COMUNE DI BREMBATE

"SUAP - Sportello Unico Attività Produttive" Conferenza di servizi istruttoria

V e r b a l e

- in data 17 febbraio 2017 prot. 20170002234, è stata presentata istanza di attivazione delle procedure di sportello unico ai sensi del D.P.R. 160/2010 al fine di acquisire autorizzazione per la realizzazione di "nuovo impianto di distribuzione carburante e metano" in via Orobie;

ATO 3
realizzazione nuova area di servizio carburanti e metano in via orobie in comune di brembate
progetto definitivo revisionato, approvato da CAL in data 29.07.2010

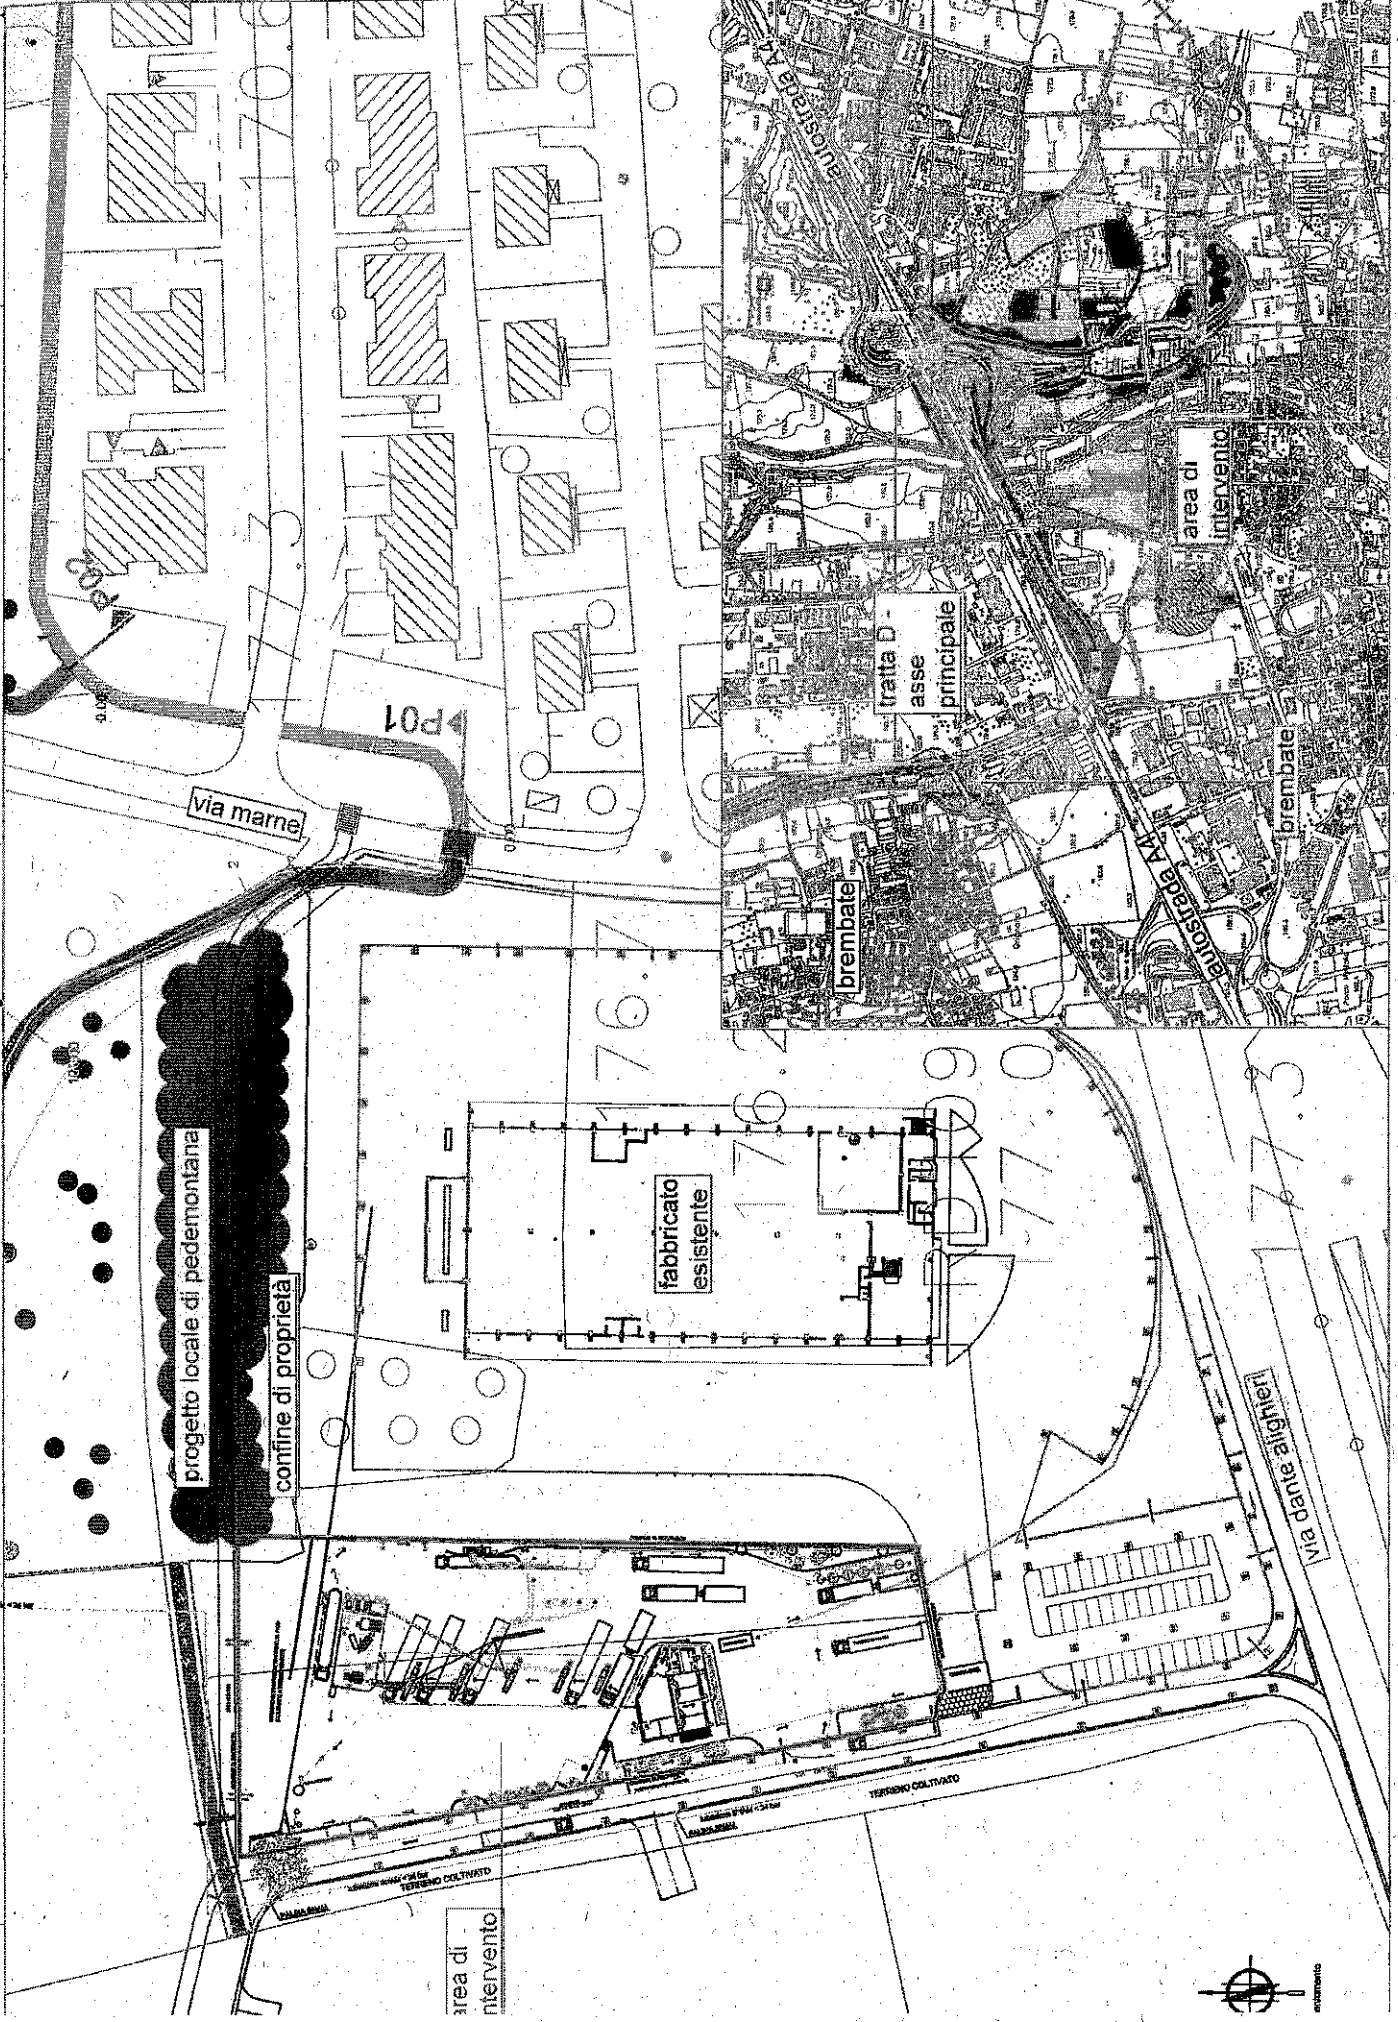
Tuttavia, si evidenzia che parte della nuova recinzione che si intende realizzare, risulta essere ricompresa, nell'angolo posizionato a Nord-Est rispetto all'area di intervento, all'interno del Progetto Locale di Pedemontana, previsto nell'ambito dei lavori di realizzazione della Tratta D dell'autostrada.

Considerato quanto sopra e con esclusivo riferimento al Progetto Definitivo revisionato, la realizzazione degli interventi previsti in oggetto, si ritiene compatibile nel rispetto della seguente condizione: il tratto di nuova recinzione prevista ed interferente a Nord-Est dell'area di intervento con il Progetto Locale di Pedemontana, venga sagomato in modo da risultare esterno al Progetto Locale medesimo."

alla realizzazione di una nuova area di servizio carburanti e metano in via Orobie in comune di Brembate, a condizione che il tratto di nuova recinzione prevista ed interferente a Nord-Est dell'area di intervento con il Progetto Locale di Pedemontana, venga sagomato in modo da risultare esterno al Progetto Locale medesimo (v. allegato).
